Tijdens de inspreekronde van 28 november 2022 zijn de zorgen van buurtbewoners aan het College en de Raad gepresenteerd m.b.t. de Ontwerpbestemmingsplannen "ASML Run 7000" en "ASML Run 7000 Geluid". Daarbij is op de diverse onderwerpen gepleit voor aanpassingen van deze plannen, samengevat in een compact "pleit-lijstje" van het Bewonerscomité.

# BOUWKOSTEN

11-057 | ASML Uitbreiding Run 7000

## Waarom is verleggen van de geluidzonegrens een veel betere optie dan alleen afspreken om te gaan meten aan de zuidkant van het geluidscherm?

Oostelijk gebouw ASML (oranje gearceerd)

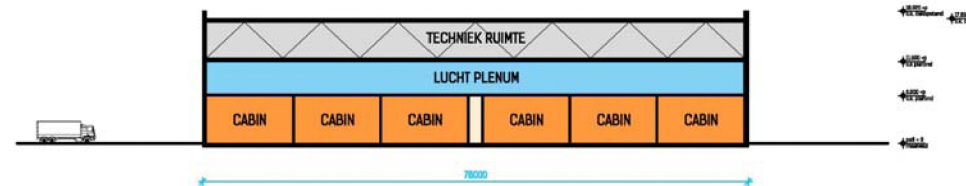
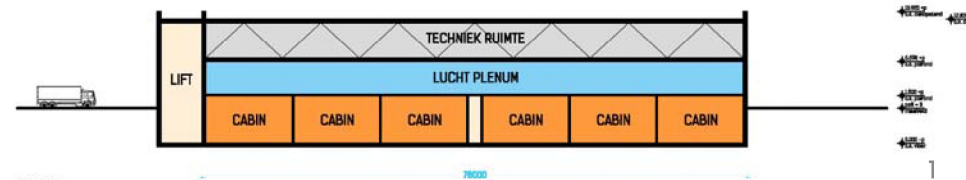
Betreft het oostelijke gebouw (oranje gearceerd in afbeelding rechts). De bouwkosten zijn bepaald exclusief de inrichting (cleanrooms, installatie etc).

Op de totale bouwkosten van ruim honderd miljoen euro kost verdiept bouwen 7 miljoen (met bemaling) tot 16 miljoen (met onderwaterbeton). Indien de inrichting wordt meegenomen, stijgen de bouwkosten met tientallen miljoenen euro's.

De extra bouwtijd kan worden beperkt tot enkele maanden.

Doorsnede gebouw 5 meter verdiept, verticaal transp  
middels (electrische) schaarlift

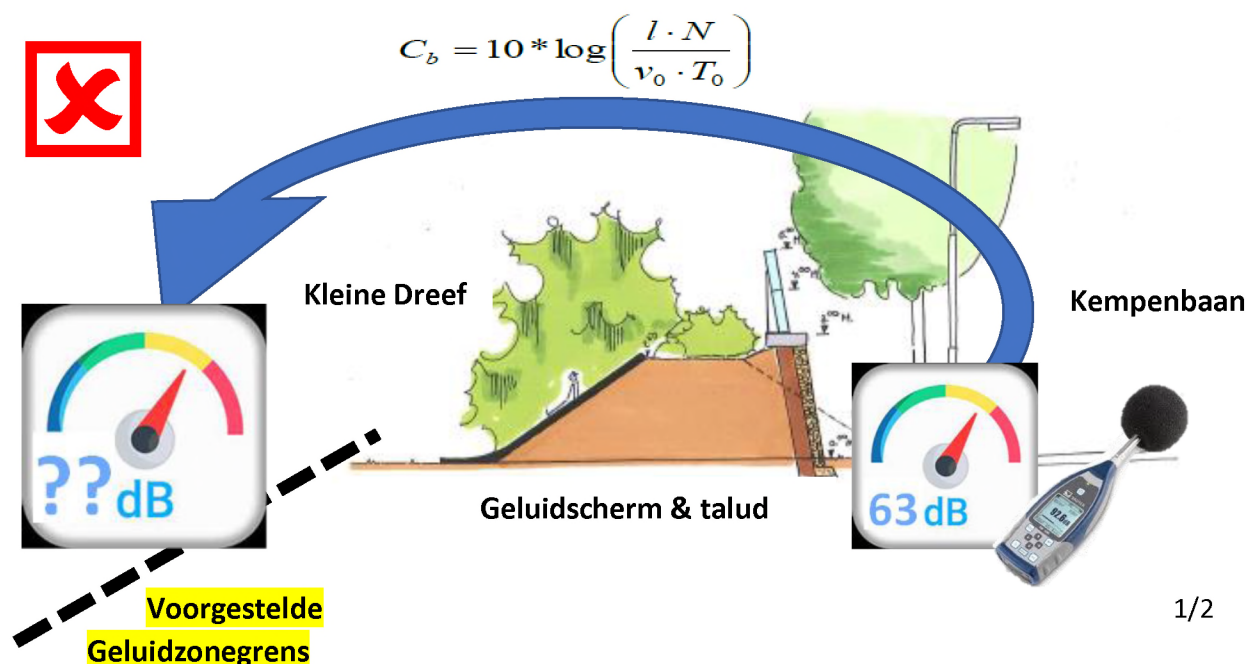
In het voorliggende ontwerp-bestemmingsplan is de grens van de geluidzone meer dan 100m dichter bij de huizen aan de Kleine Dreef gelegd, direct grenzend aan de tuinen van bewoners. In **groen** de oude geluidzonegrens (uit 2012), in **zwart** de voorgestelde nieuwe geluidzonegrens.

- Bewoners lopen een **risico op significant meer geluidsoverlast** doordat nu de grens van de industriële geluidzone aan hun tuinen grenst (i.p.v. zoals eerder meer dan 100m verderop);
- **Goede handhaving is onmogelijk:** de geluidsbelasting wordt (terecht) berekend zonder het dempende effect van het geluidscherm mee te nemen, maar achter het geluidscherm kun je in praktijk de werkelijke geluidsbelasting nooit meten zonder invloed van het geluidscherm: je kunt het geluidscherm tenslotte niet afbreken om de meting uit te voeren.

Het voorstel om dan maar te gaan **meten aan de zuidkant van het scherm is geen goed alternatief:** de invloed van het geluidscherm moet dan worden gesimuleerd, dit is een zeer complexe berekening waarover al vaak discussie m.b.t. de juistheid ervan is ontstaan. Dit biedt dus geen enkele zekerheid.

**Correct alternatief: het verleggen van de geluidzonegrens naar de zuidkant van het geluidsscherm.**

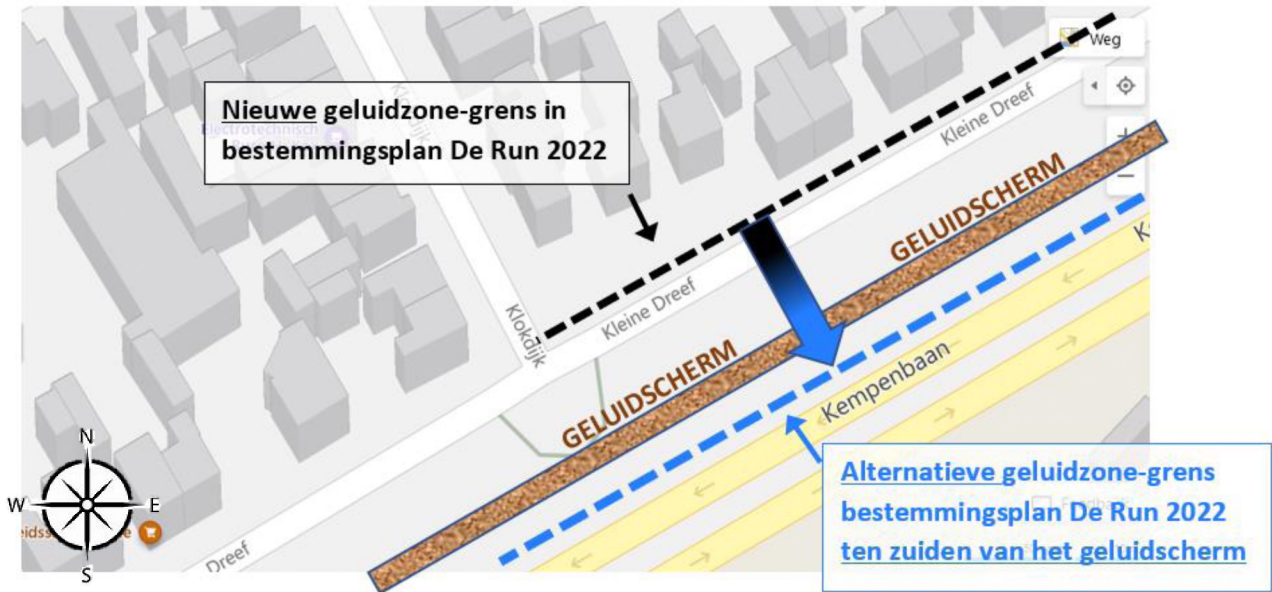
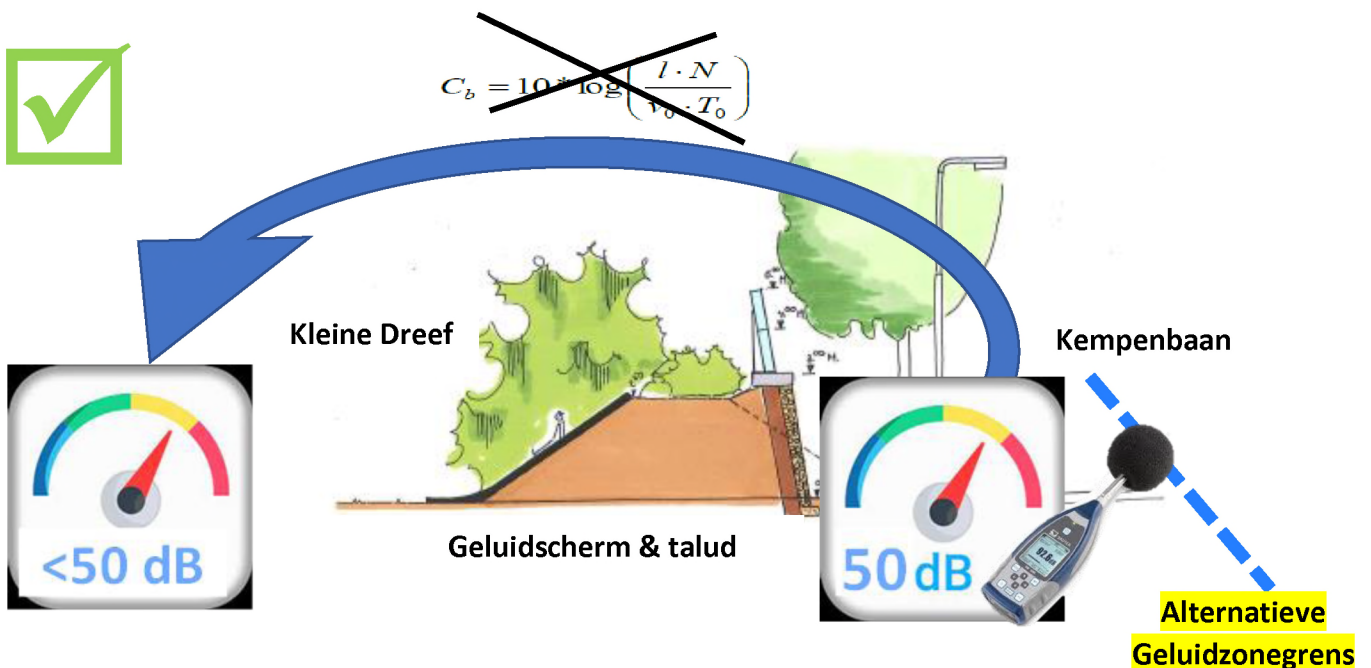
Zo kan de werkelijke geluidsdruk worden gemeten op exact dezelfde plek waar die is gedefinieerd als de wettelijke maximale toegestane geluidsdruk. Daarbij is het verstandig om de geluidzonegrens **ten zuiden van de Kempenbaan** te leggen, zodat het effect van verkeersgeluid en het geluid vanuit ASML optimaal gescheiden kan worden. **Zo kan er nooit discussie ontstaan over de meetresultaten.**

**Het Bewonerscomité verzoekt daarom de Gemeenteraad om te kiezen voor het verleggen van de geluidzonegrens samen met meetpositie naar een plek ten zuiden van het geluidsscherm, dus niet alleen het verleggen van de meetpositie aangezien dit de bewoners geen enkele zekerheid biedt.**
